**COMMISSIONE VALUTAZIONE DI IMPATTO AMBIENTALE**

**Parere n. 24 seduta del 19.11.2018**

OGGETTO: **Ecolfer S.r.l.**

Accorpamento di due impianti di recupero di rifiuti speciali non pericolosi ubicati in via Lino Zecchetto, 6-8 La Salute di Livenza - Comune Santo Sestino di Livenza (VE). Procedura di verifica dell'assoggettamento a Valutazione d'Impatto Ambientale ai sensi dell'art. 19 D.lgs 152/06 e ss.mm.ii.

Figura 7: Planimetrica con indicazione della rete di raccolta acque meteoriche (estratto elab. 3-bis)

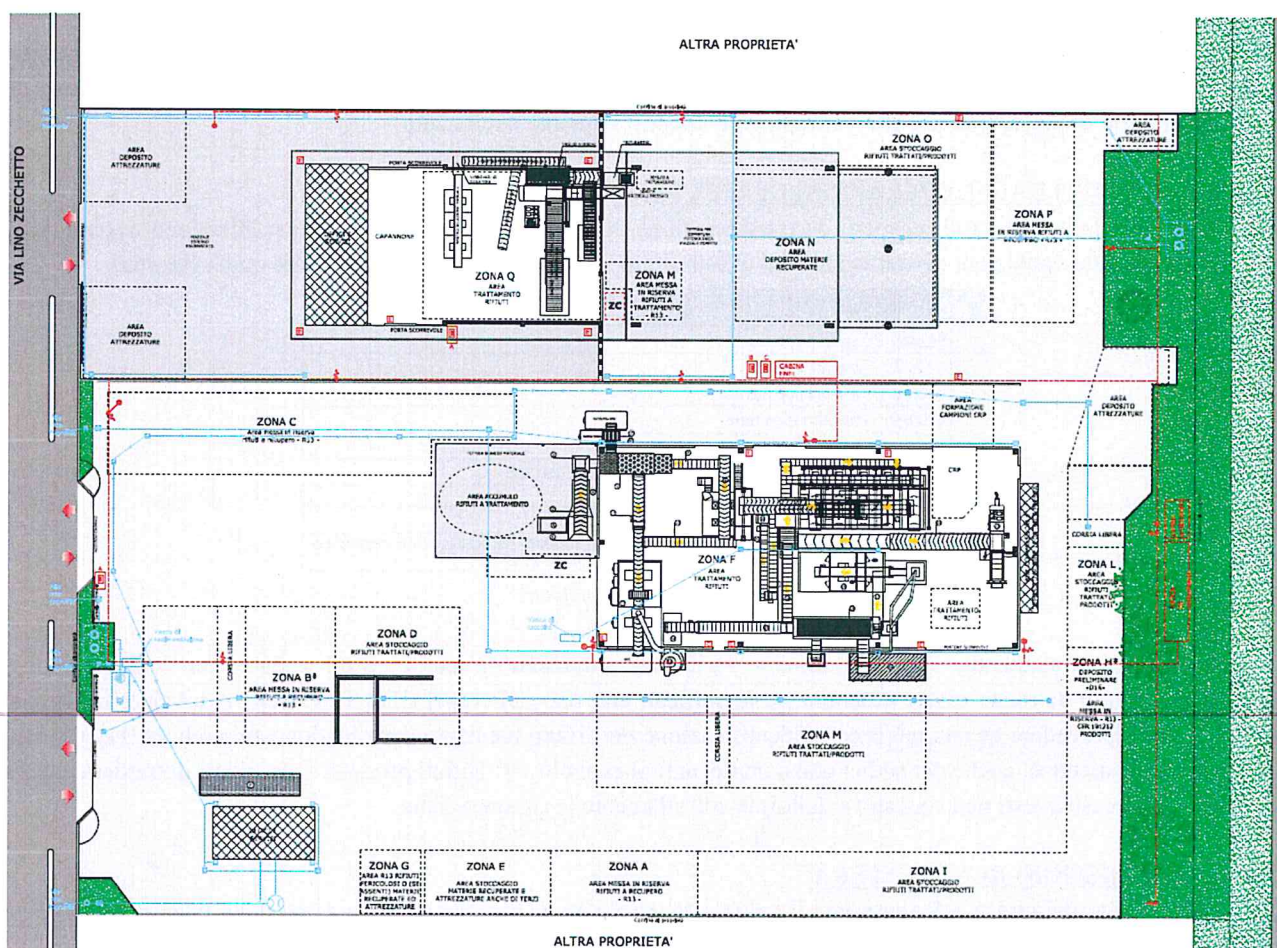
Entrambi gli stabilimenti non sono dotati di sistemi di trattamento in continuo delle acque di dilavamento, comprese la seconda pioggia.

Per lo stabilimento al civico n.8 è presente un impianto di trattamento delle acque di prima pioggia costituito da una vasca di dissabbiatura e una vasca successiva di disoleazione. Non è previsto il trattamento delle acque di seconda pioggia. Inoltre, a riferimento dell'art. 39 del Piano di Tutela delle Acque, non sono state fornite informazioni sulla possibilità che il dilavamento di sostanze pericolose o pregiudizievole per l'ambiente non avvenga o non si esaurisca con le acque di prima pioggia.

Per lo stabilimento al civico n.6 la pozione prospiciente a via Zecchetto è presente lo scarico diretto in fognatura, mentre per la porzione sud è presente il solo trattamento di disoleazione. Non sono previsti sistemi di sedimentazione per le acque di prima pioggia e non è previsto il trattamento delle acque di seconda pioggia. Anche per questo ambino non sono state fornite informazioni sulla possibilità che il dilavamento di sostanze pericolose o pregiudizievole per l'ambiente non avvenga o non si esaurisca con le acque di prima pioggia.

*Alla luce di quanto sopra esposto e presidi esistenti di trattamento delle acque si può concludere che gli impatti sull'ambiente idrico possono essere significativi.*

*Si demanda al competente Ufficio Politiche Ambientali della Città Metropolitana di Venezia la valutazione della necessità o meno di implementare i sistemi attuali di trattamento comprendendo anche la acque di seconda pioggia.*

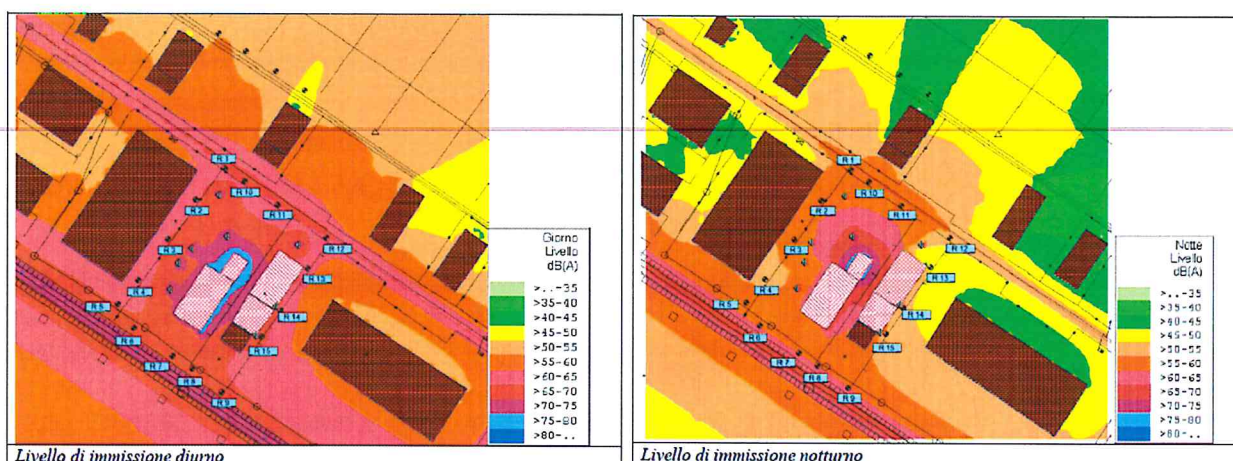
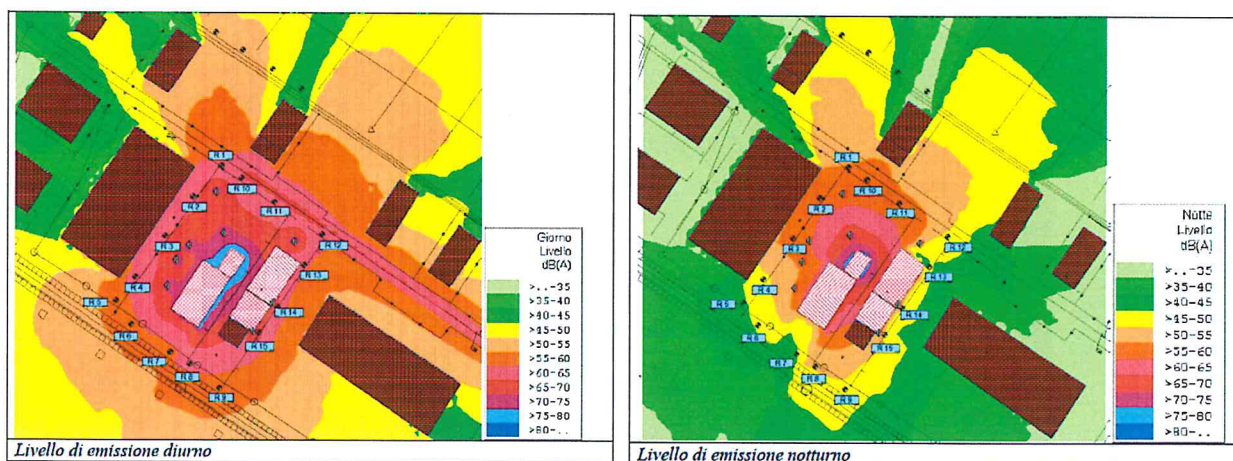
*Si segnala che nelle indagini eseguite nel 2013 non si sono riscontrate valutazioni in merito alla presenza di componenti tonali ed impulsive. In merito all'indagine svolta nel 2018 per il periodo notturno sono state segnalate in alcune misure componenti tonali a bassa frequenza, le quali sono ritenute, da parte del Proponente, tali da non poter essere considerate penalizzanti.*

Per la valutazione della propagazione acustica è stato impiegato un modello previsionale mediante software di calcolo. *Si segnala che è stata effettuata la calibrazione del modello matematico per il solo periodo diurno, invece non sono presenti analoghi riscontri per l'indagine riferita al periodo notturno.*

*Alla luce di quanto sopra esposto si può concludere che gli impatti acustici possono essere considerati non significativi. Si ritiene però che la valutazione acustica debba essere aggiornata con l'esecuzione di una nuova campagna fonometrica, svolta nel periodo diurno e completa di analisi delle componenti tonali e/o impulsive, riscontrate in alcune misurazioni svolte nel periodo notturno dell'indagine del 2018.*
